「HJB」、他製品ストッパー仕様変更のご案内

HJB(低床重荷重用キャスト)／HJTB(低床重荷重用双輪キャスト)／HJTSB(サイレントスムーズキャストⅡ)、以上シリーズの各「自在旋回シングルストッパー」仕様品のφ65径、φ75径(※φ50径は2021年に変更しております。)

「HJB」、他製品ストッパー仕様変更のご案内

【変更前】

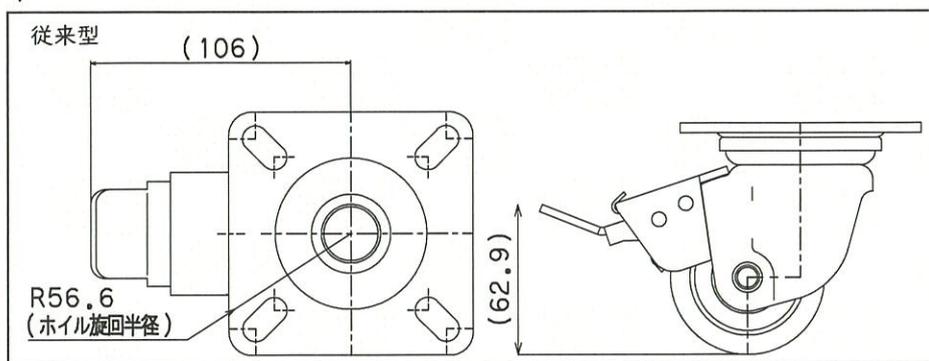
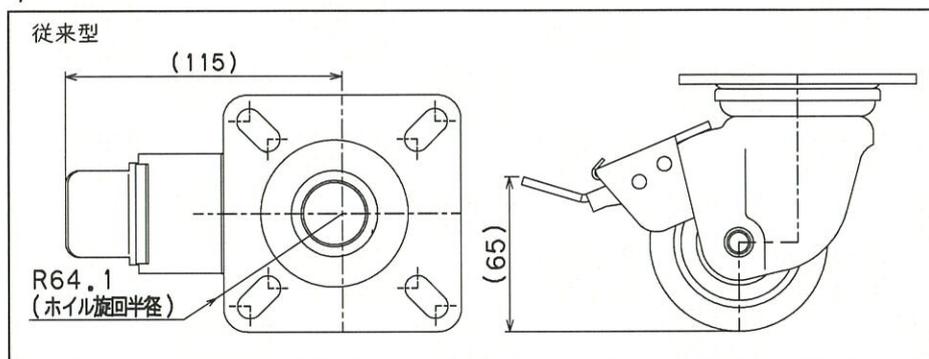
- *ストッパー部、フォークとの一体化による構造改良。
- *ストッパー部、ゴム溶着仕様でストッパーが掛かり易くなりました。
- *価格は現状通りで変わり御座いません。
*写真・図面については次頁をご参照ください。

HJB-50

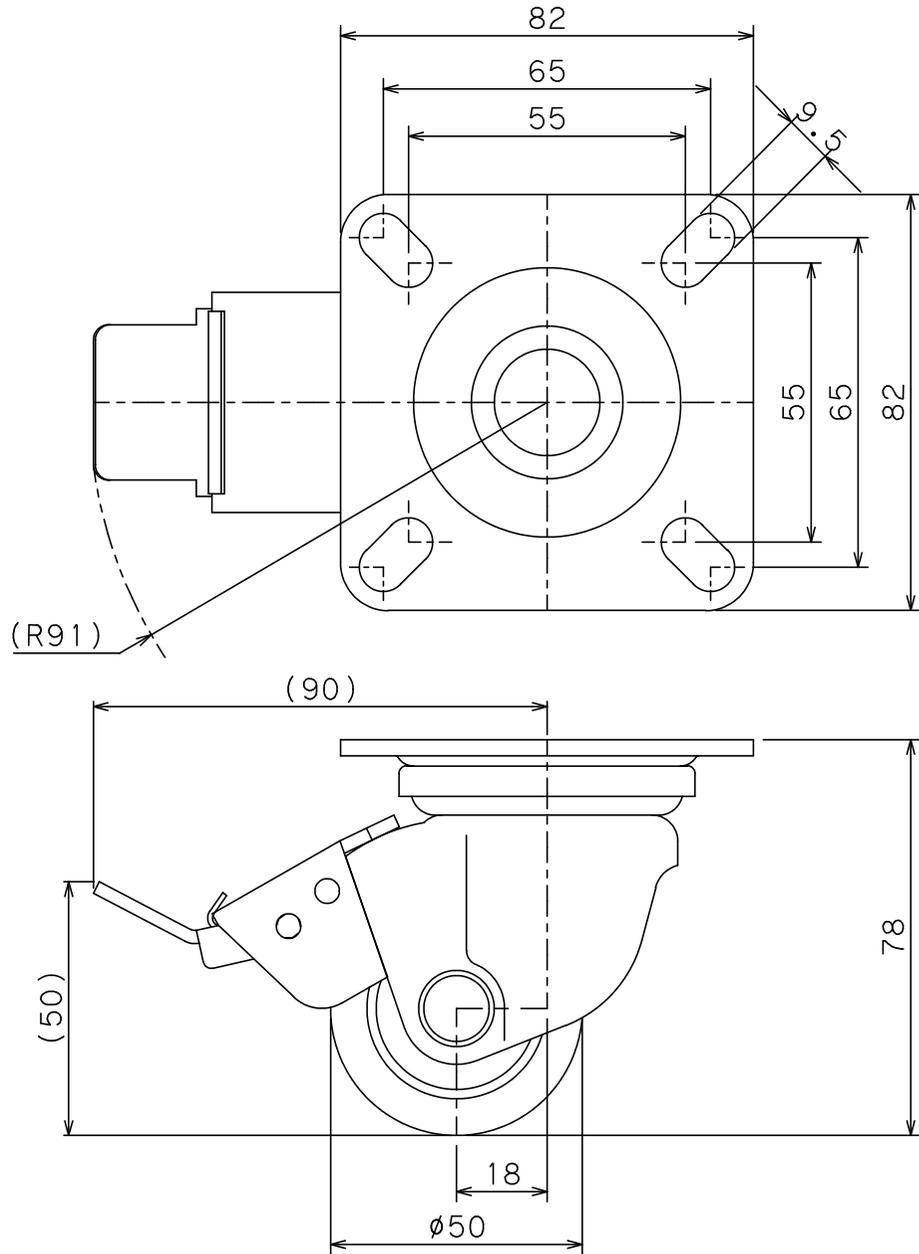
- *ストッパー部、フォークとの一体化による構造改良。
- *ストッパー部、ゴム溶着仕様でストッパーが掛かり易くなりました。
- *価格は現状通りで変わり御座いません。

- *先行 φ50 に続いて φ75、φ65 の順で変更予定です。
